■ 江东新区高校区安居房项目装配式建筑奖励建筑面积和方案变更公示启事

江东新区高教组团JDGJ-08-05地块

总建筑面积增加7209.97m²，地上建筑面积增加6859.97m²，地下建筑面积增加350m²。

33#楼一层平面图-变更后

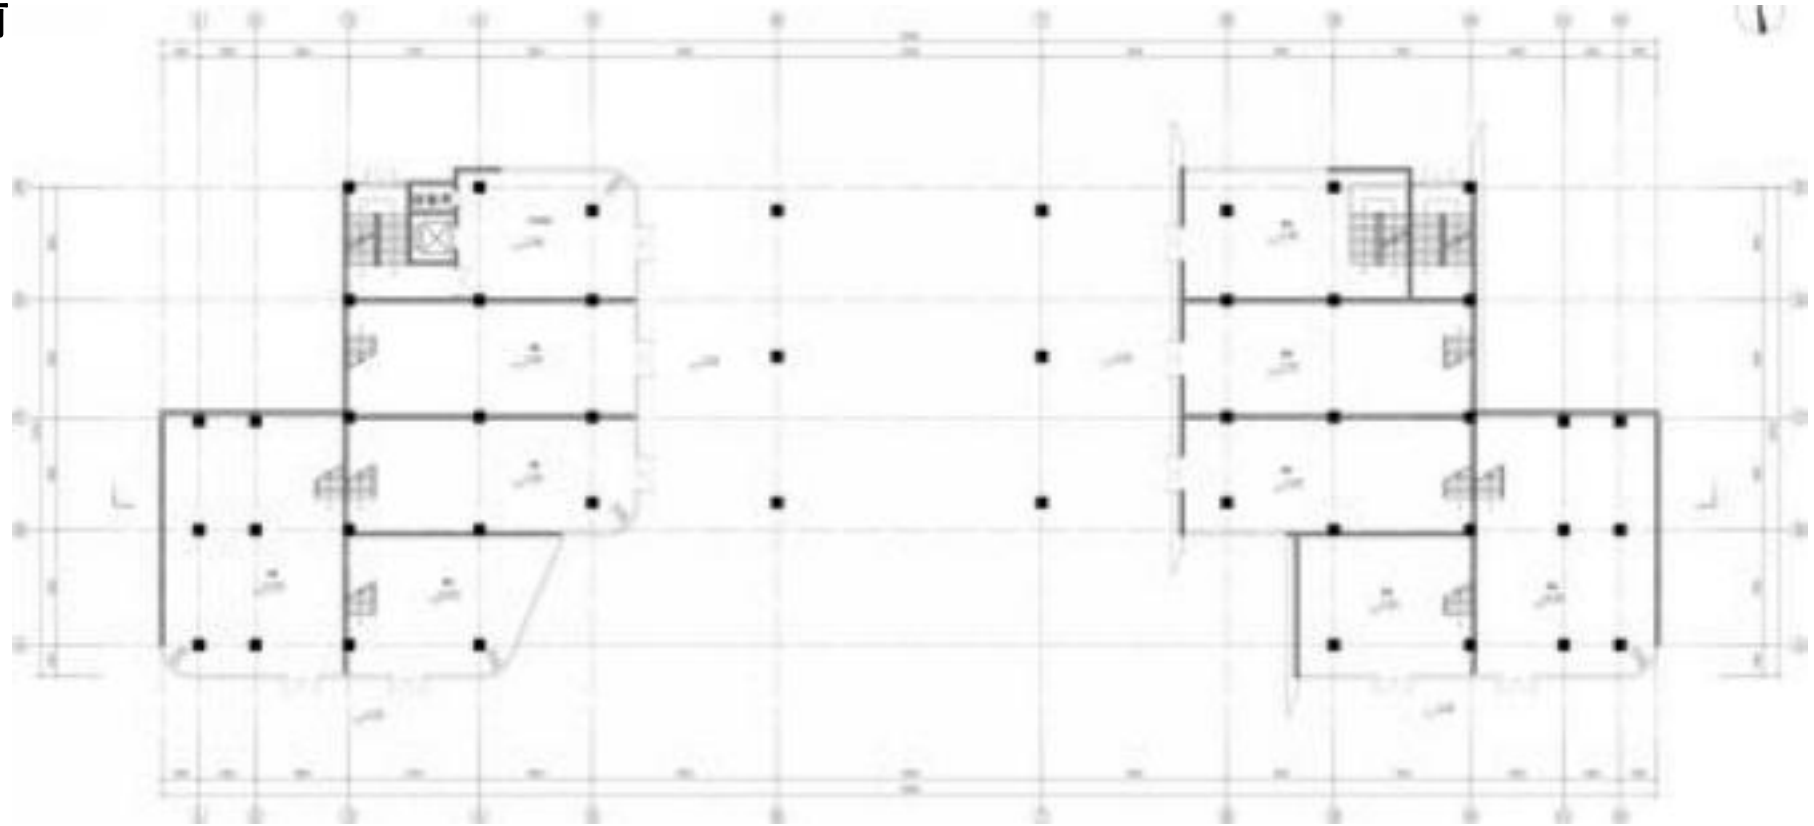
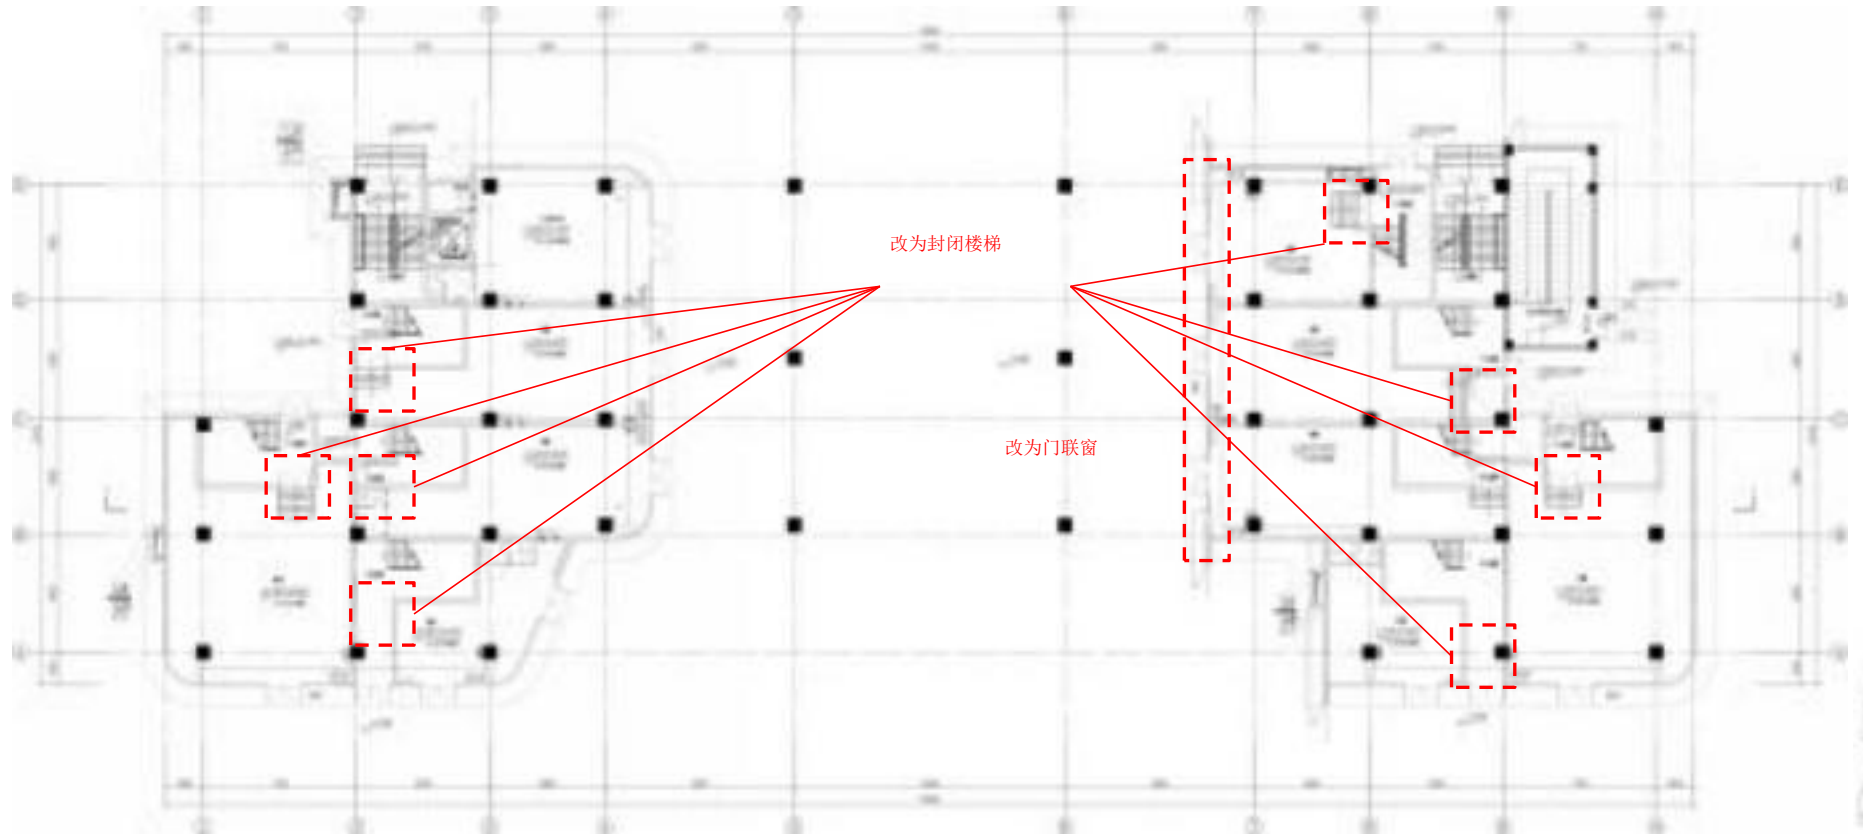
- 变更说明：
- ①首层商铺楼梯改为封闭楼梯间；
 - ②首层右侧部分商铺门调整为门联窗。

33#楼二层平面图-变更后

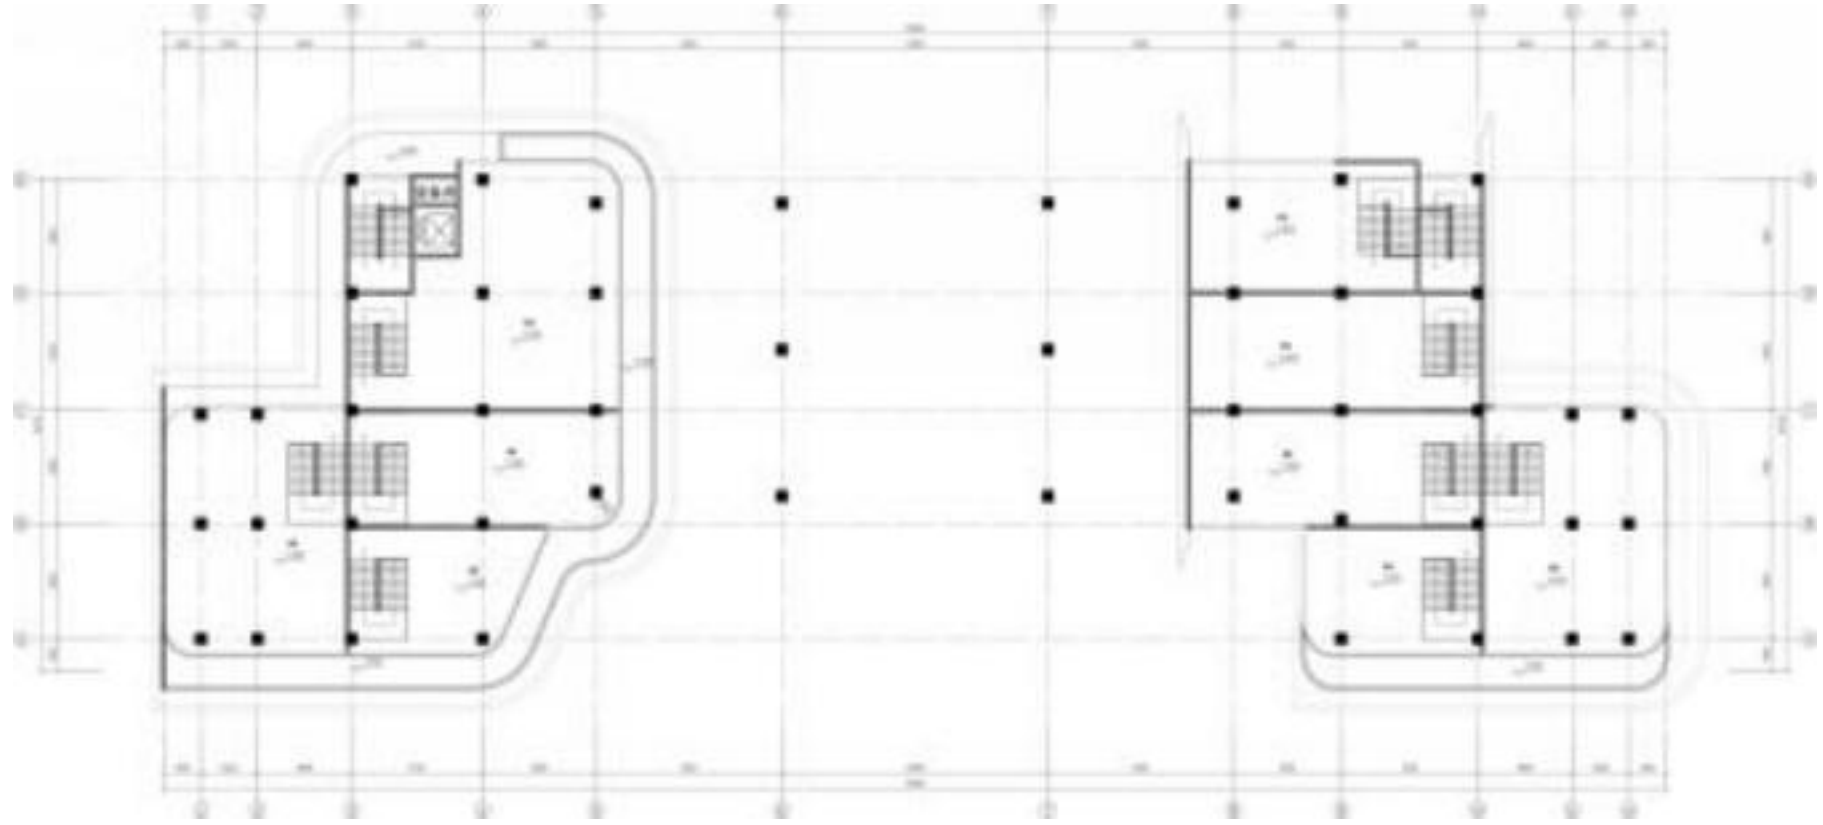
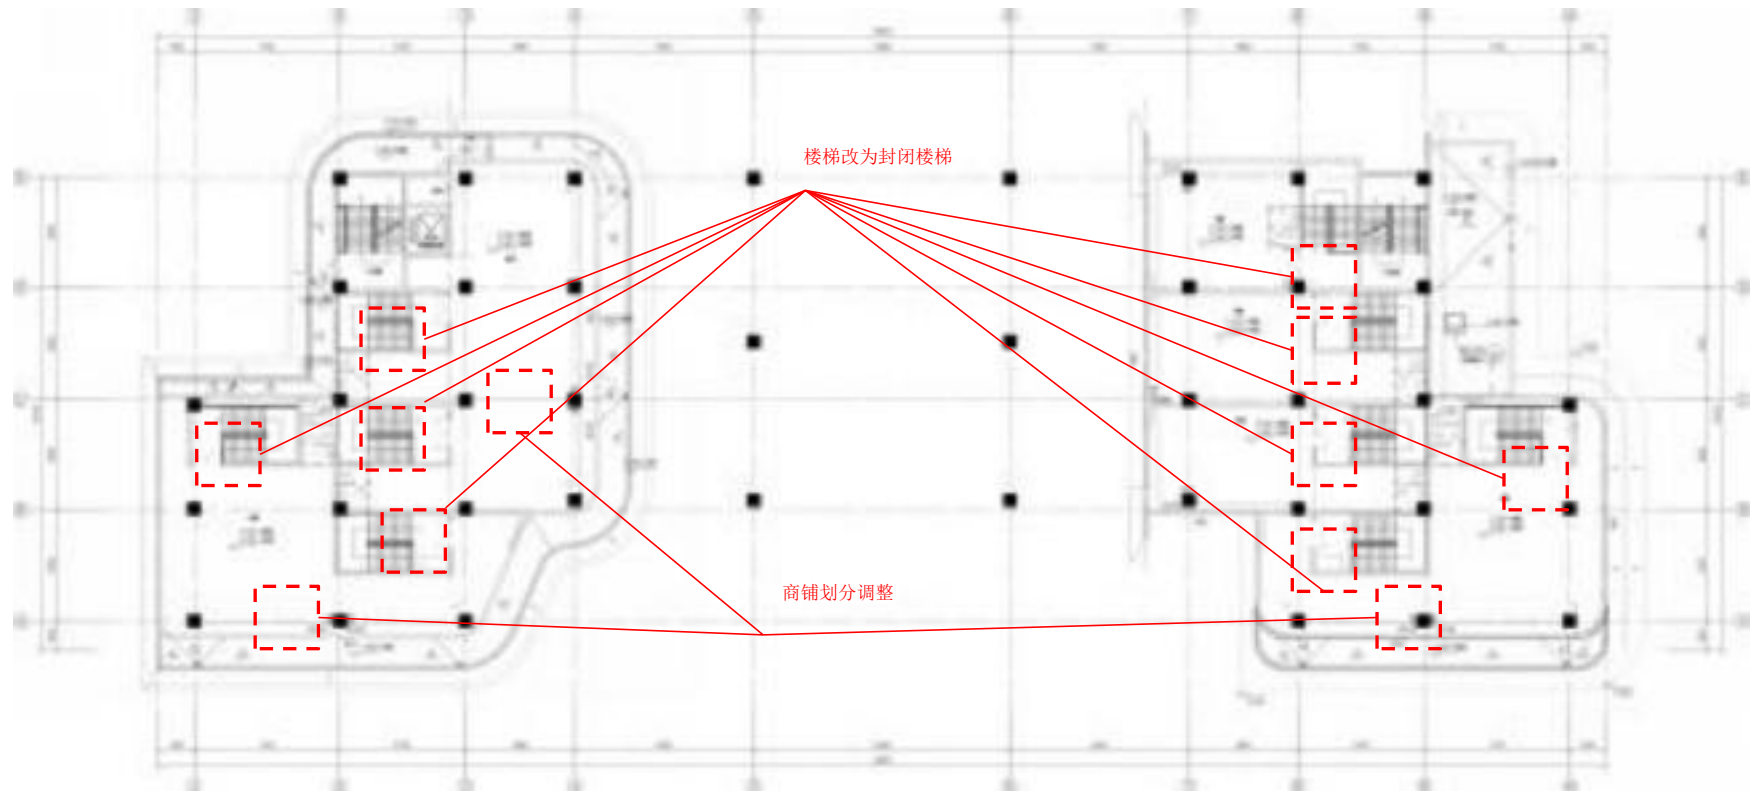
- ① 商铺楼梯改为封闭楼梯间;
- ② 商铺划分调整。

34#楼一层平面图-变更后

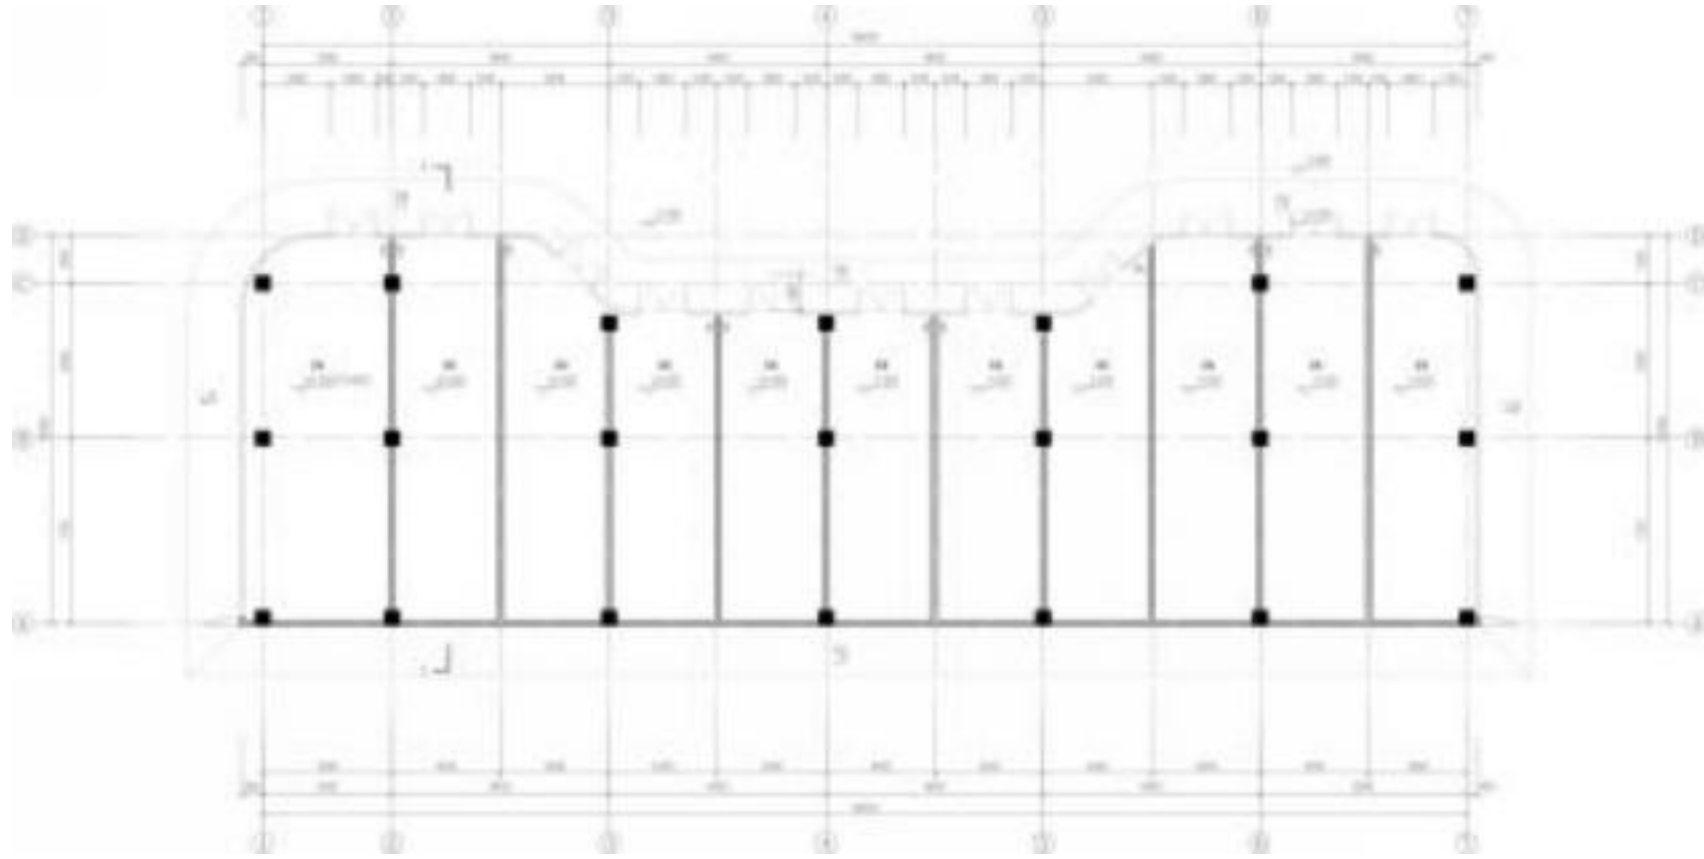
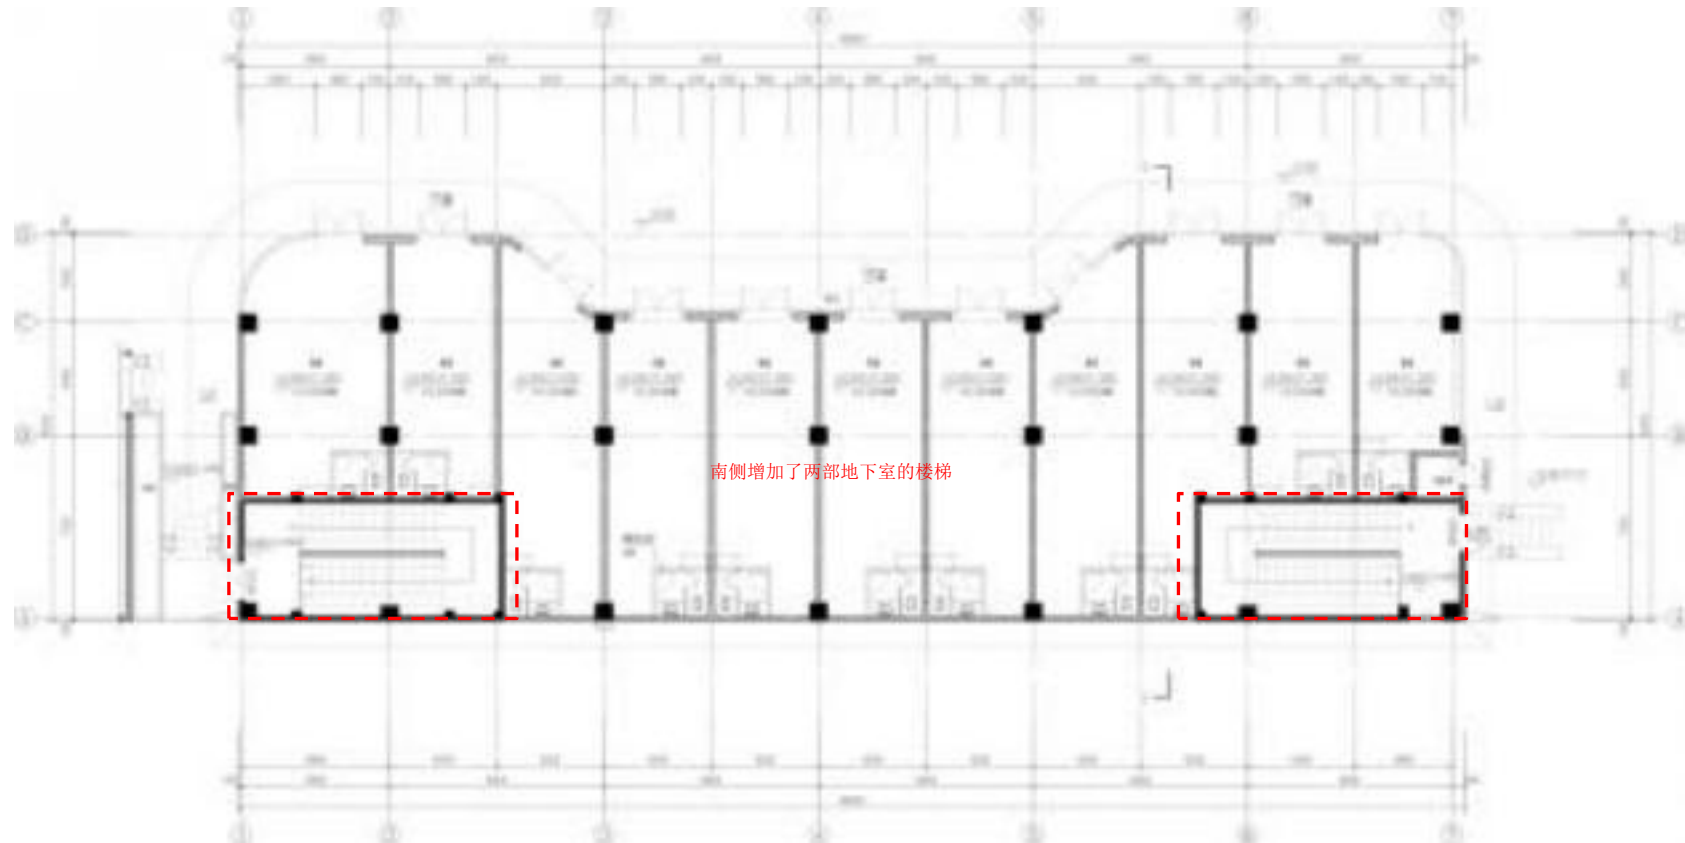
变更说明：
①南侧增加两部地下室楼梯。
